廃棄物埋設施設 事業変更許可申請の補正概要について

日本原燃株式会社

2020年 2月3日

(3) 補正の概要

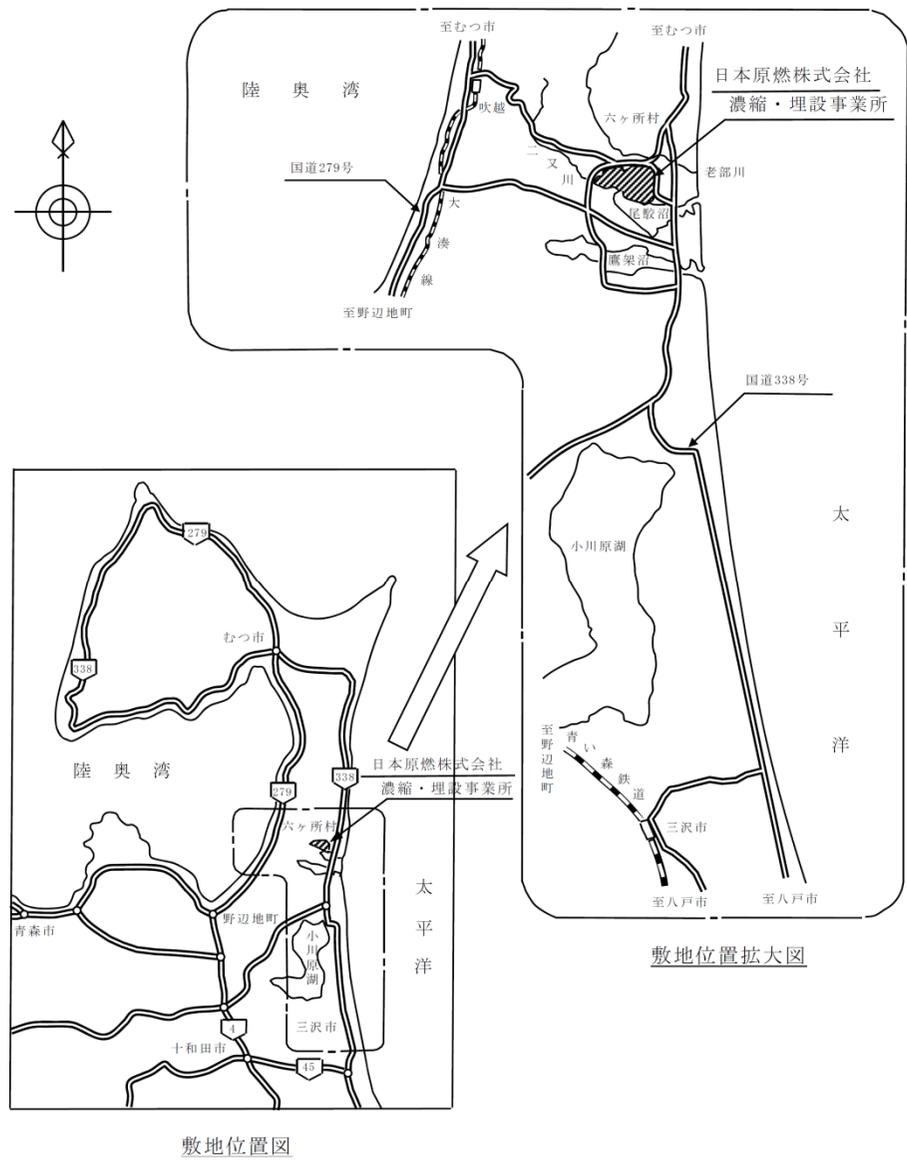
【埋設する放射性廃棄物の受入れの開始から覆土完了まで】

- 埋設保全区域を設定し、標識を設ける等の必要な措置を講ずる。
- 埋設設備外への放射性物質の漏出がないことの監視を行い、異常な漏出があったと認められる場合には、速やかに埋設設備の修復その他必要に応じて適切な措置を講ずる。
- この段階の終了予定時期を以下のとおりとする。

3号廃棄物埋設施設: 埋設開始以降27年以内

1号廃棄物埋設施設: 7,8群は埋設開始以降43年以内

1群から6群は埋設開始以降35年以内

2号廃棄物埋設施設: 埋設開始以降30年以内

- 審査会合コメントに伴い変更した事項
(コメントNo.116,134,146)
1号及び2号廃棄物埋設地の覆土時期を変更した。
